連続性評価の具体的プロセス(防潮堤等, 起点破碎部:H24-B8-35, ②)[A-A' 断面]

第657回審査会合  
机上配付資料1 修正後

第657回審査会合  
机上配付資料2 修正後

連続性評価の具体的プロセス(防潮堤等, 起点破碎部:H19-No.4, ⑬)[A-A' 断面]

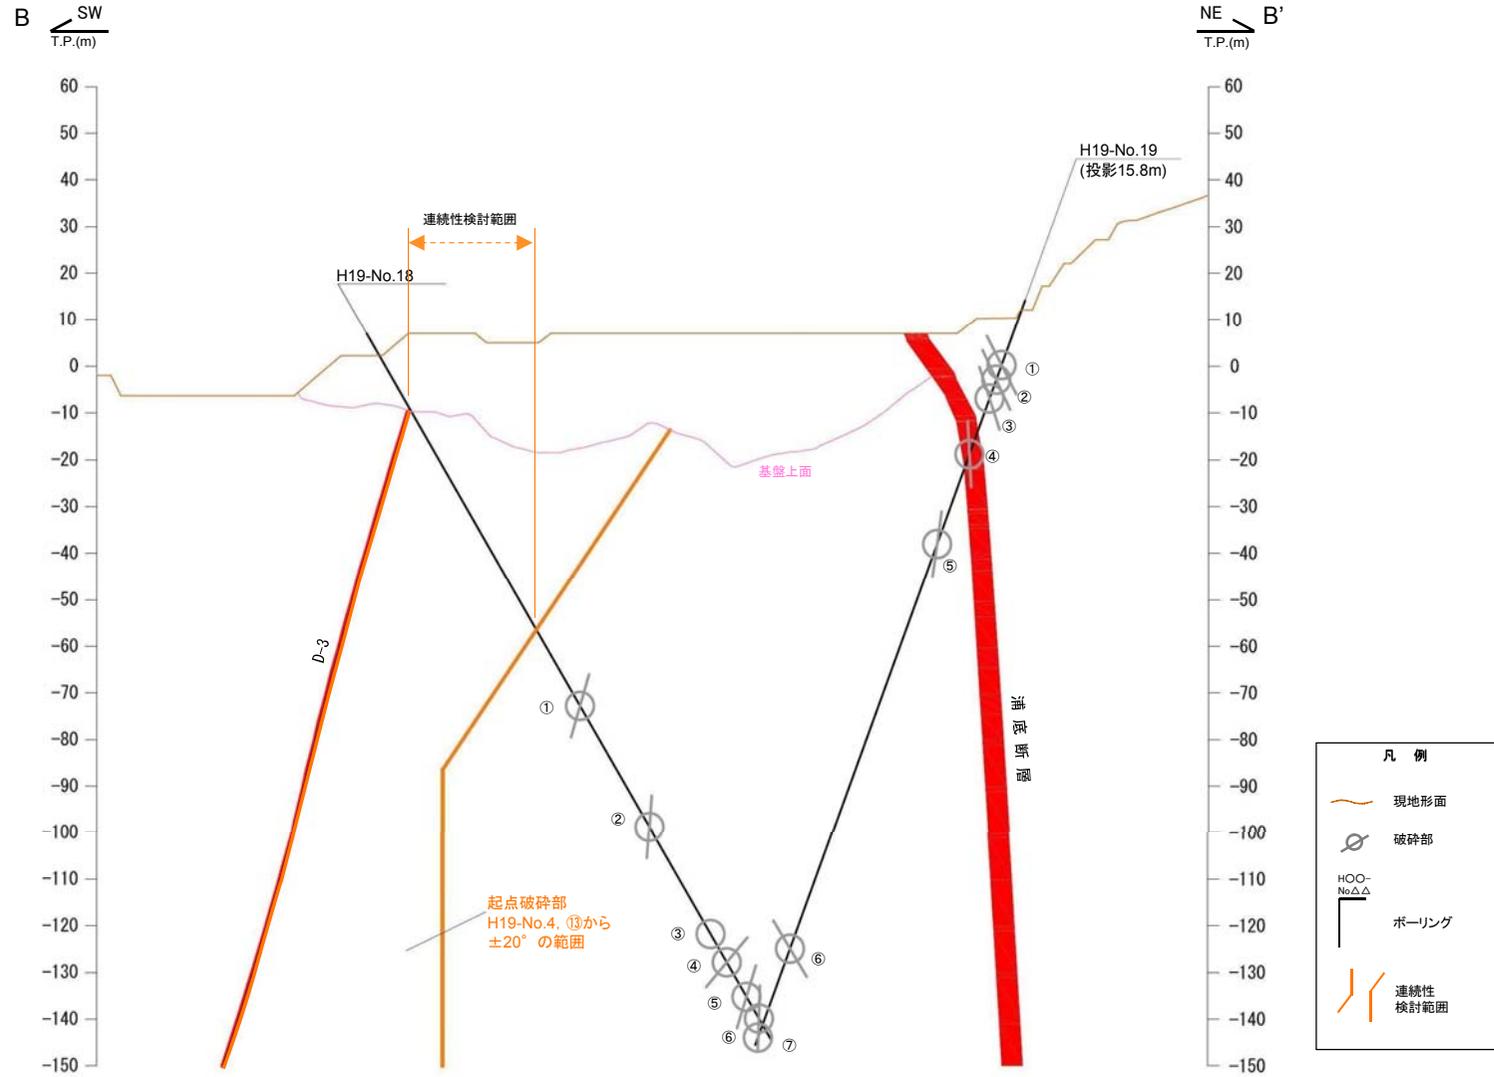
796(分類D)①

変位センスについて転記元の性状一覧表から転記したが, 転記元の記載が誤っていたため, 正しい記載に修正したもの。

連続性評価の具体的プロセス(防潮堤等, 起点破碎部:H19-No.4, ⑬)[B-B' 断面]

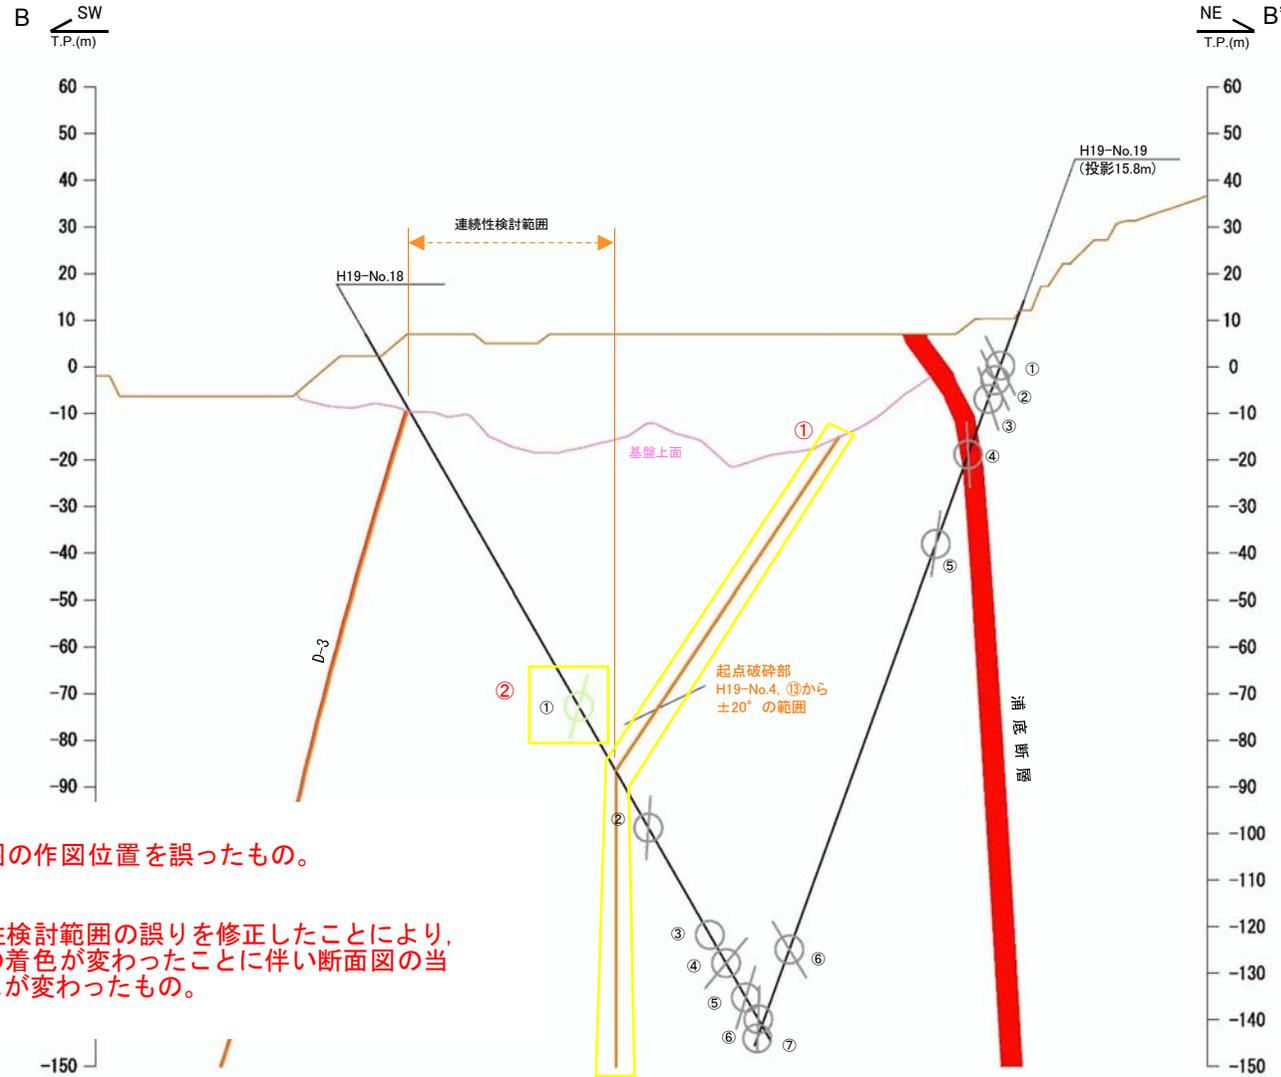
797(分類B)①  
連続性検討範囲の作図位置を誤ったもの。

798(分類D)②  
断面図の連続性検討範囲の誤りを修正したことにより、  
表の該当箇所の着色が変わったことに伴い断面図の当  
該破碎部の着色が変わったもの。

2. D-1破砕帯  
性状一覽表(7/12)

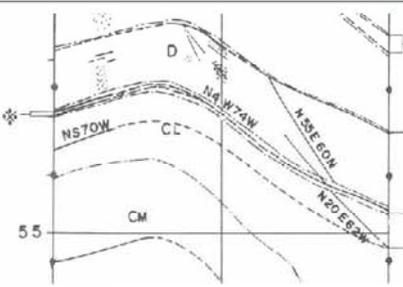
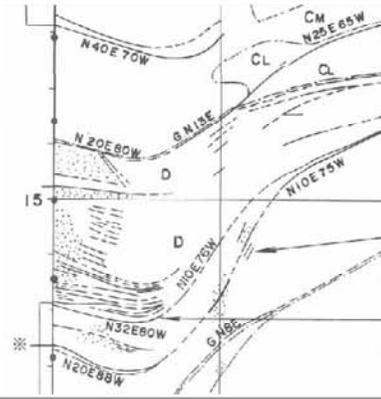
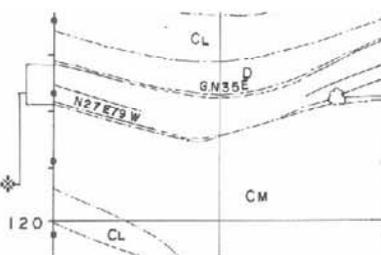
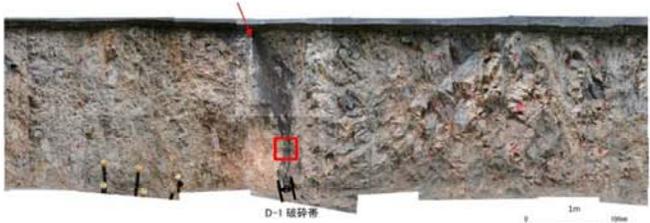
807(分類E)①  
 記載のテキストボックスの幅が不足していたため、体裁が崩れていたもの。

6. D-5破碎帯  
調査位置図

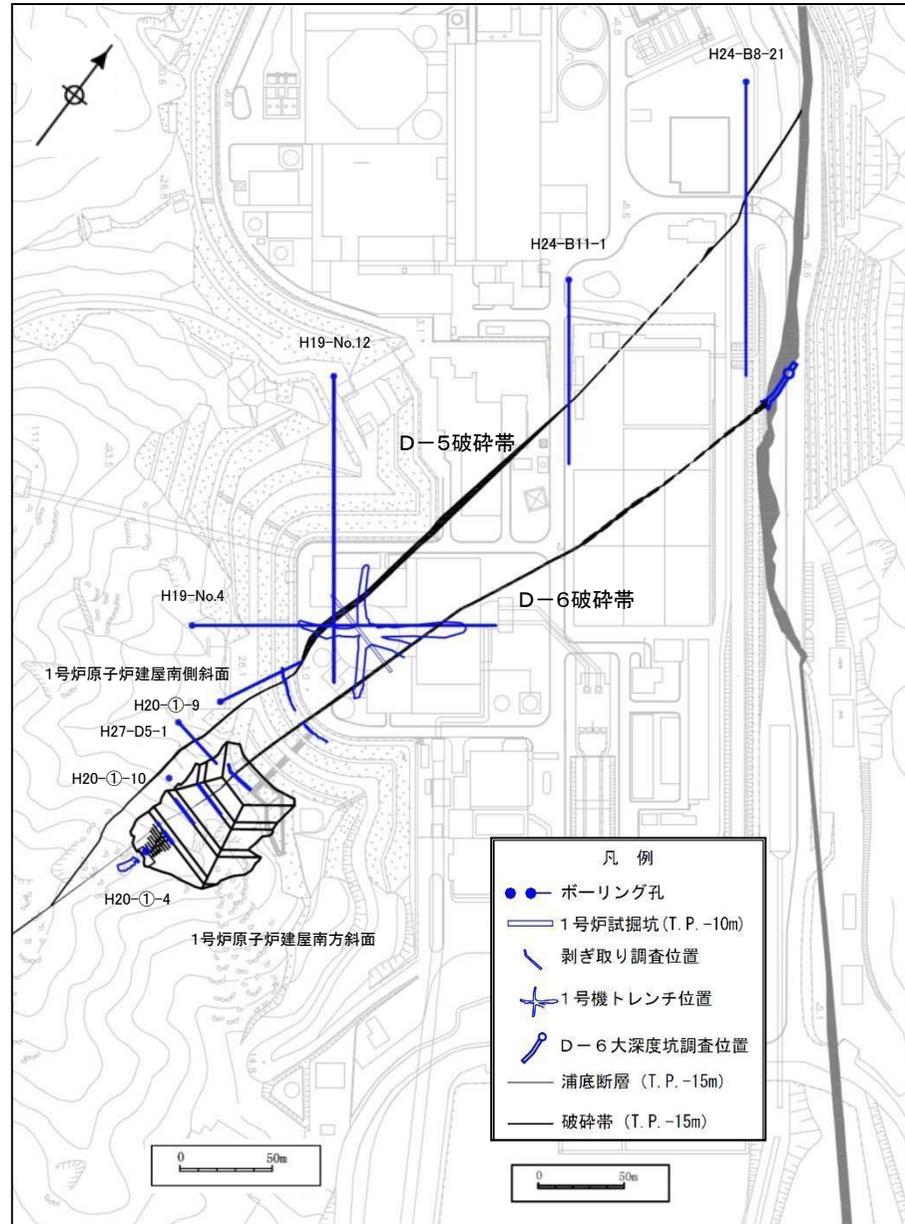
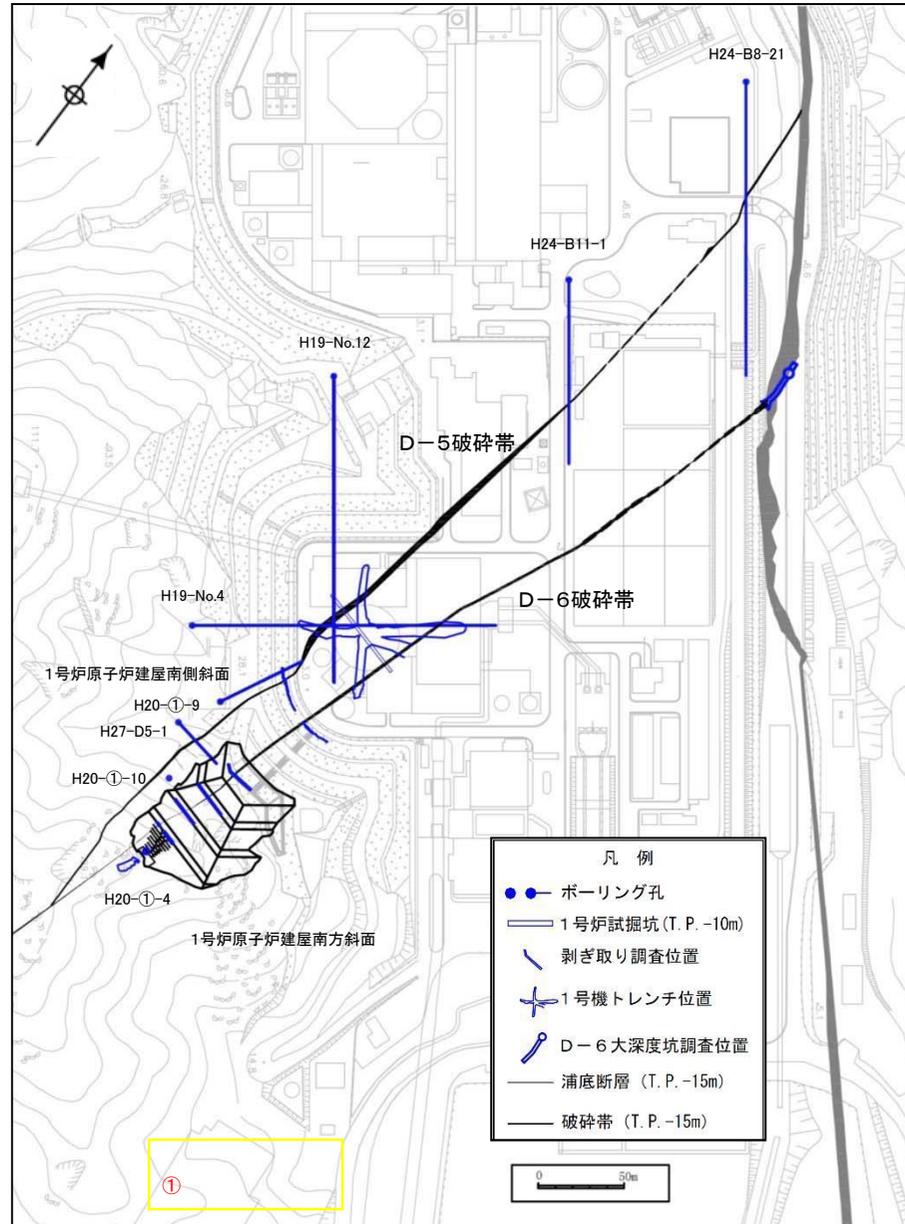
812(分類E)①  
調査位置図の不要なスケールを消し忘れたもの。

7. H-3a破碎帯  
調査位置図

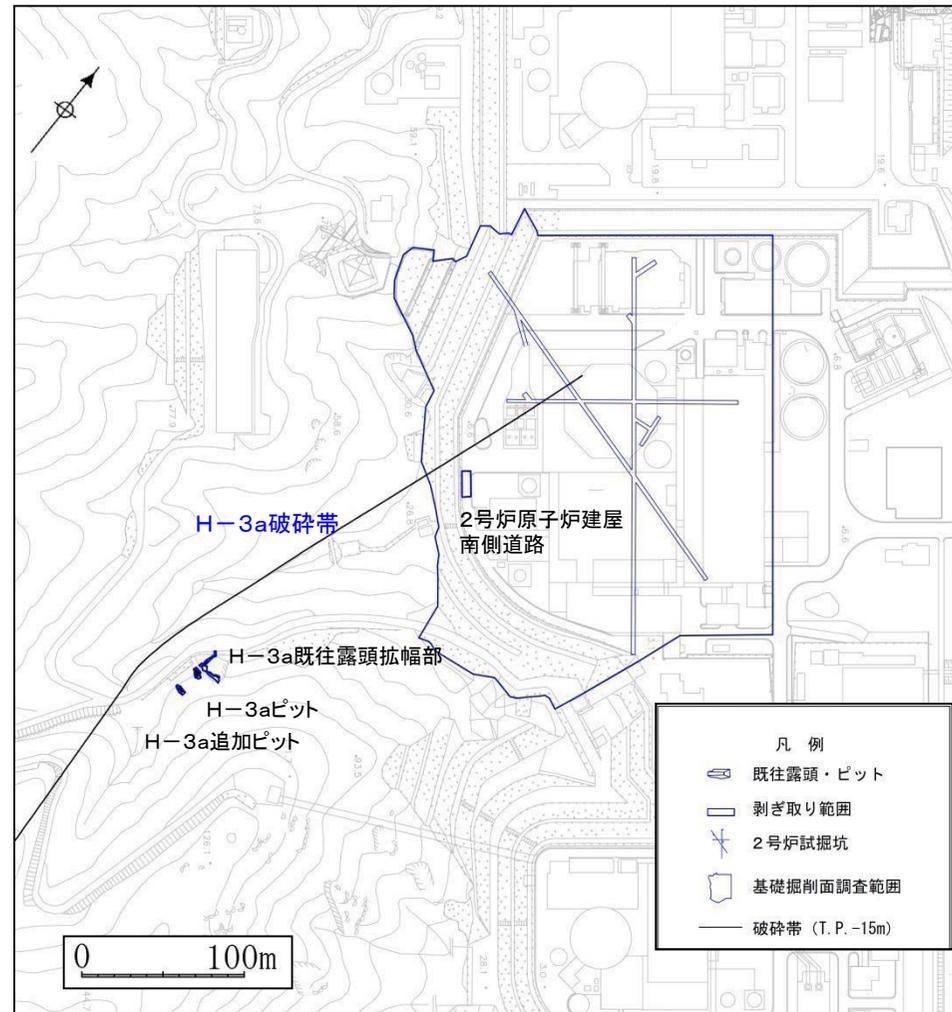
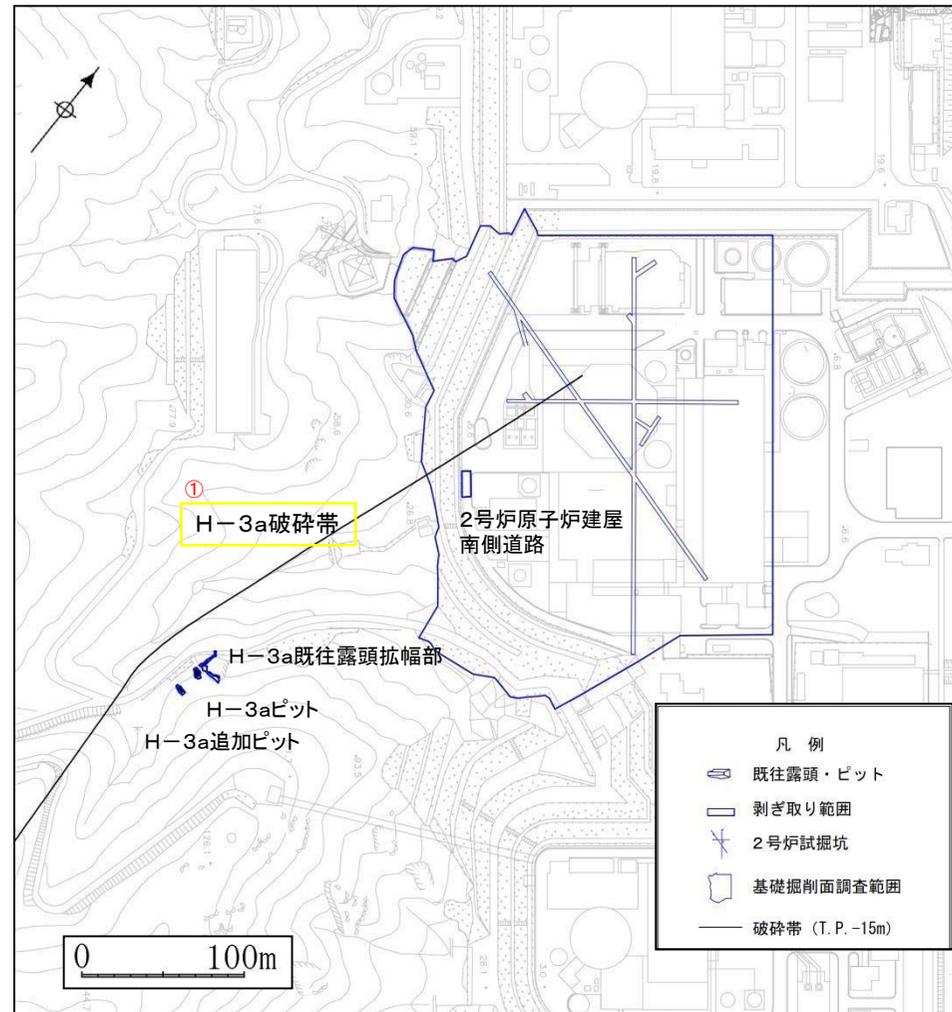
813(分類F)①  
調査位置図の破碎帯名の文字の色が統一されていないもの。

9. D-17~D-28破砕帯  
調査位置図

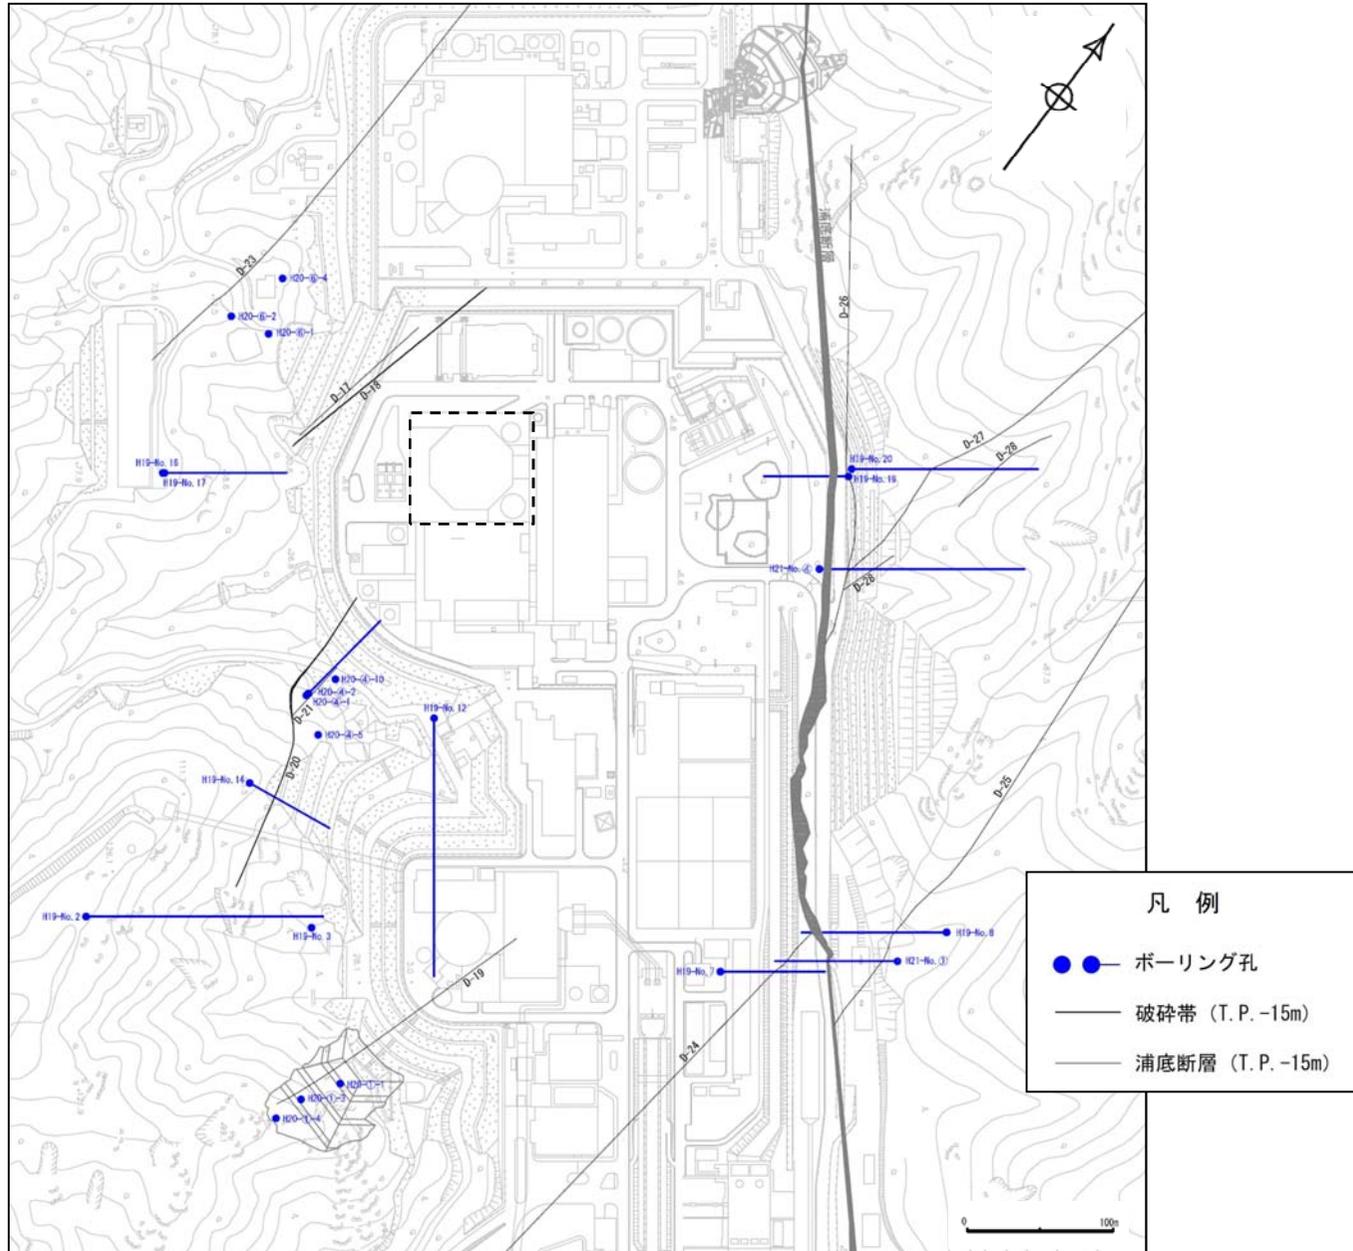
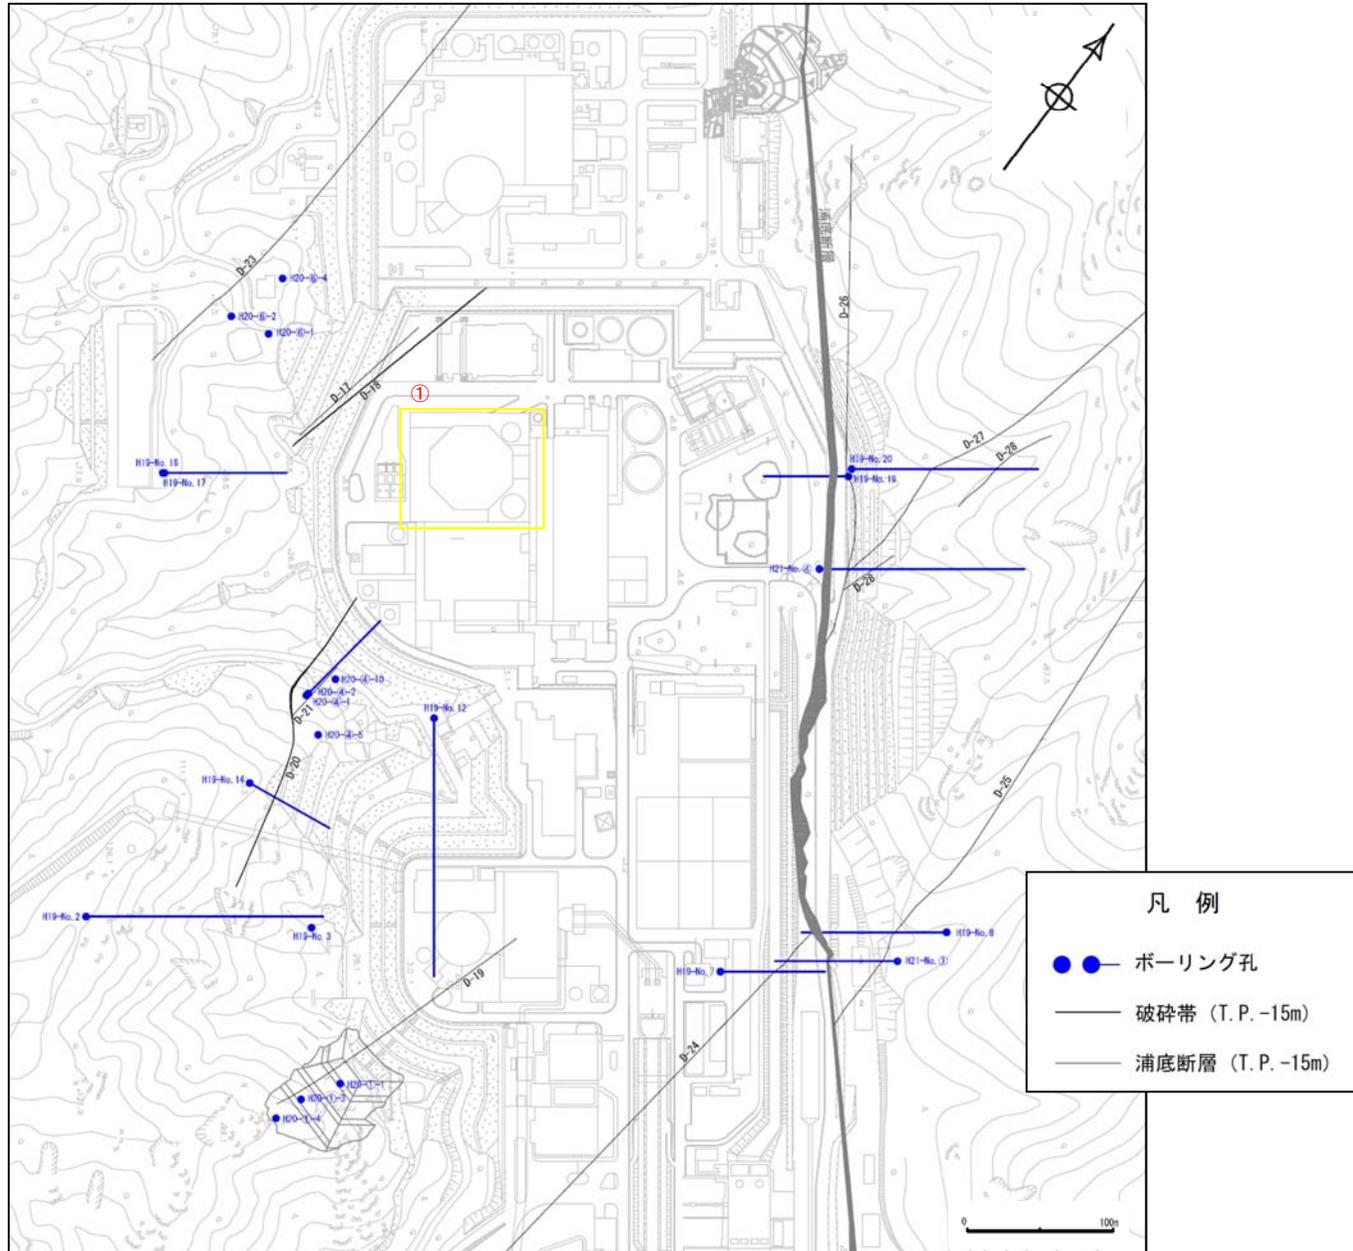
814(分類E)①  
調査位置図の不要な破線を消し忘れたもの。
